**AVIS RELATIF À LA PROTECTION
CONTRE LES EVENTUELS EFFETS NOCIFS ET NUISANCES
PROVOQUÉS PAR LES RAYONNEMENTS NON IONISANTS
GÉNÉRÉS PAR DES ANTENNES ÉMETTRICES STATIONNAIRES**

Commune : SERAING - Exploitant : TELENET GROUP

Référence exploitant : LG2151A

Rapport n° 4777 / 2023

Figure 1 : Vue en plan des lieux de séjour et des points de contrôle

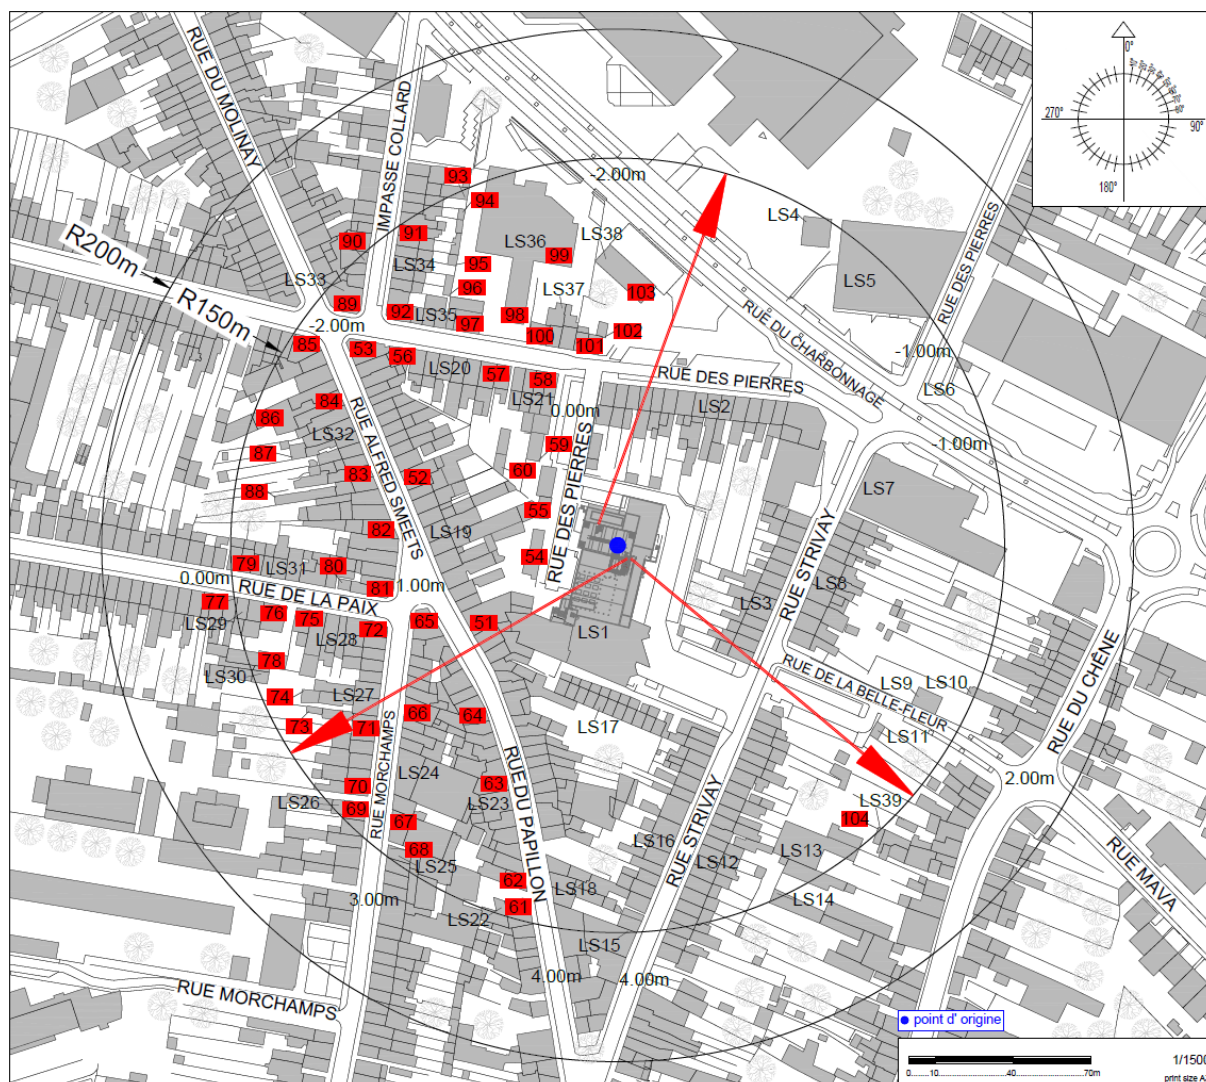
Les fréquences d'émission, la puissance rayonnée par chacune des antennes et leur gain permettent de déterminer le rayon de la zone à analyser. Tout dépassement de la limite par installation est exclu en dehors de cette zone. Le tableau 2 reprend les 35 LS² pour lesquels l'indice d'exposition est le plus élevé. Les différentes colonnes indiquent :

- le numéro du point de contrôle repris sur un des plans de la figure 1;
- le numéro du LS dans lequel se trouve le point de contrôle de la 1^{ère} colonne ;
- l'atténuation d'obstacle prise en compte pour le calcul de l'indice d'exposition dans le LS ;
- le résultat du calcul de l'indice d'exposition.

N° point de contrôle	LS	Atténuation (dB)	Indice d'exposition relatif à la limite par installation IE_i
51	LS19	3,0	0,891
8	LS2	3,0	0,859
31	LS12	3,0	0,794
5	LS2	3,0	0,769
2	LS1	10,0	0,742
21	LS8	3,0	0,710
64	LS23	3,0	0,661
43	LS16	3,0	0,654
66	LS24	3,0	0,637
14	LS3	3,0	0,626
58	LS21	3,0	0,546
101	LS37	3,0	0,546
65	LS23	3,0	0,537
72	LS28	3,0	0,527
103	LS38	3,0	0,512
71	LS27	3,0	0,491
16	LS4	3,0	0,484
9	LS2	3,0	0,482
17	LS5	3,0	0,438
32	LS12	3,0	0,431
42	LS16	3,0	0,416
28	LS9	3,0	0,409
34	LS12	3,0	0,407
30	LS11	3,0	0,402
35	LS12	3,0	0,398
36	LS13	3,0	0,388
63	LS23	3,0	0,376
99	LS36	3,0	0,371
70	LS27	3,0	0,370
74	LS27	3,0	0,366
67	LS24	3,0	0,352
44	LS17	3,0	0,343
12	LS3	3,0	0,335
69	LS26	3,0	0,335
102	LS37	3,0	0,329

En ce qui concerne les antennes de l'installation mentionnées dans le tableau 1, la distance maximale à laquelle la limite pourrait être atteinte, à l'extérieur, est égale à 158,4 m. S'il n'y a pas de LS à une distance inférieure, les antennes respectent forcément la limite d'immission.

Dans le cas des LS situés à l'intérieur des bâtiments, une atténuation d'obstacle est prise en compte et il en résulte que la distance maximale à laquelle la limite pourrait être atteinte se réduit à 112,1 m.

Les résultats de l'évaluation décrite au paragraphe 4 indiquent que les antennes émettrices stationnaires de l'installation faisant l'objet du présent avis ne produisent pas, dans un lieu de séjour, un rayonnement électromagnétique maximum supérieur aux limites fixées à l'article 4 du décret.

Figure 2 : Vue en plan des installations d'antennes dans un rayon de 300 mètres autour de l'installation faisant l'objet de la demande d'avis

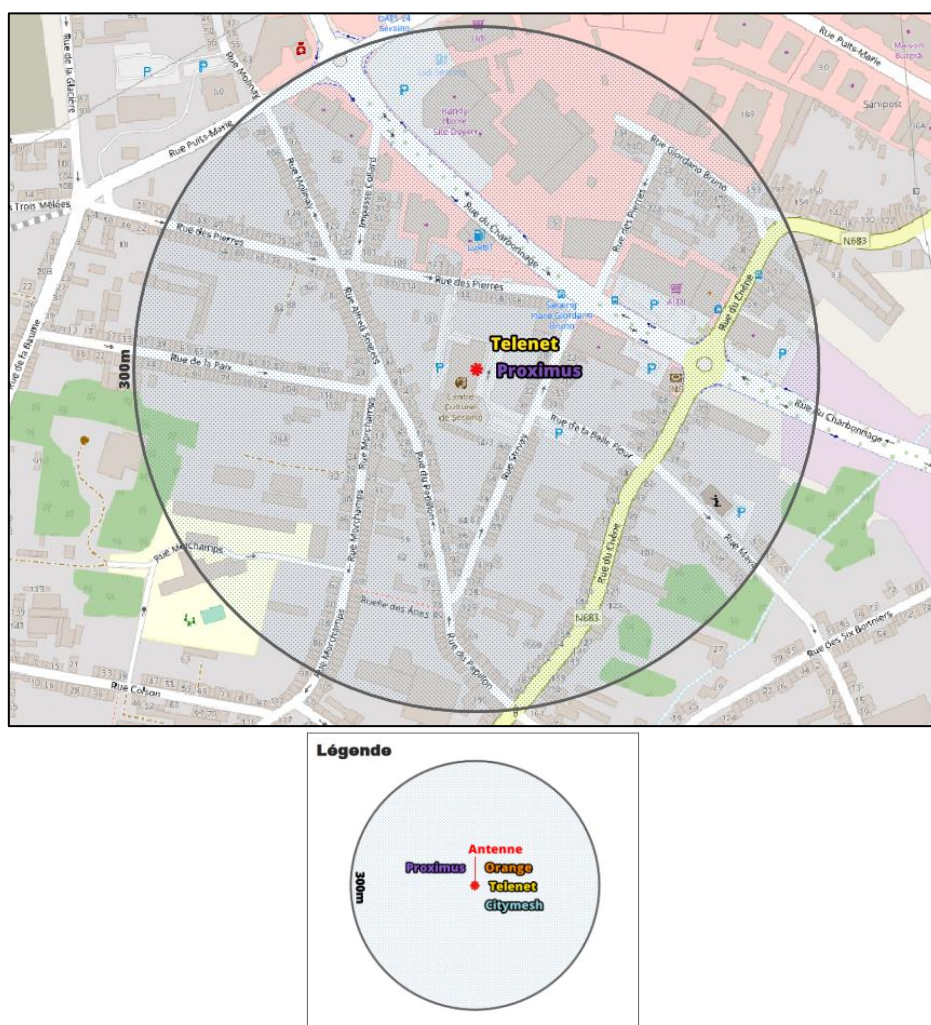
Le plan en projection verticale de la figure 2 indique la localisation des antennes actives éventuelles visées par le décret et situées dans un rayon de 300 mètres autour de l'installation référencée dans le paragraphe 2. Les données de localisation de ces antennes et les avis correspondant sont accessibles via le cadastre en ligne des antennes émettrices stationnaires⁶.

Compte tenu du nombre d'installations localisées dans la figure 2, il apparaît que l'intensité du rayonnement électromagnétique généré, dans les lieux de séjour situés à proximité de l'installation référencée dans le paragraphe 2, par l'ensemble des antennes émettrices stationnaires de l'ensemble des exploitants du même site d'antennes émettrices stationnaires respecte la limite fixée à l'article 4, § 2 du décret.
